QUESITO N. 4

Art 4.851ap

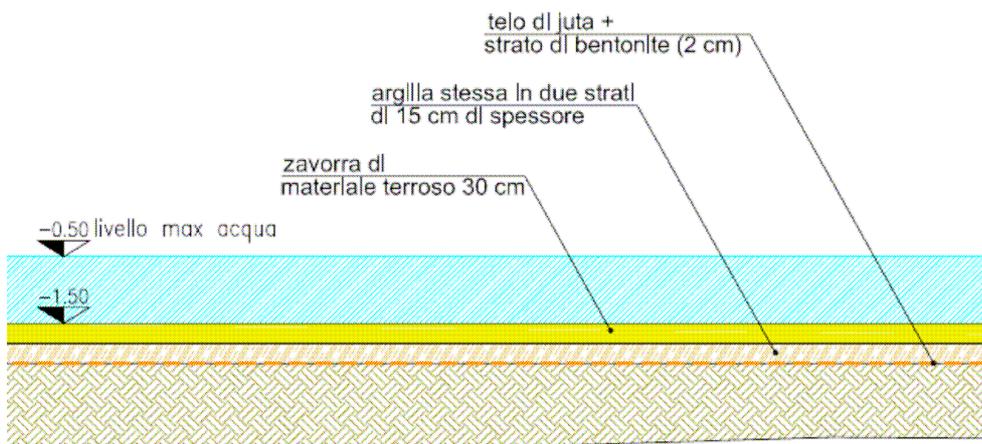
Analizzando gli elaborati grafici per la suddetta lavorazione a corpo (particolari costruttivi laghetti: H.04.01 – H.04.02 – H.04.03 – H.04.04 – H.04.05 – H.04.06), appare chiaro che per evitare il drenaggio dell'acqua è stato previsto il seguente pacchetto:

Il suddetto "pacchetto" (telo juta+bentonite+2 strati argilla+materiale terroso) è interamente pagato con l'articolo 4.837ap, e quindi pari a 9,65 €/mq?

La voce 4.837AP, come si evince dall'elaborato J.03.03 "Analisi prezzi – Tomo 3/3" pag. 365, si compone delle seguenti voci:

- Fornitura e posa di teli geotessili in juta o cocco 70% dell'area
- Fornitura e posa di polvere di bentonite spessore 2 cm 70% dell'area
- Imbottitura scarpate con terra A6-A7
- Formazione di rilevato stradale con terra A1-A3

pertanto l'art. 4.837AP compensa tutte le lavorazioni per la formazione del sopraccitato pacchetto.
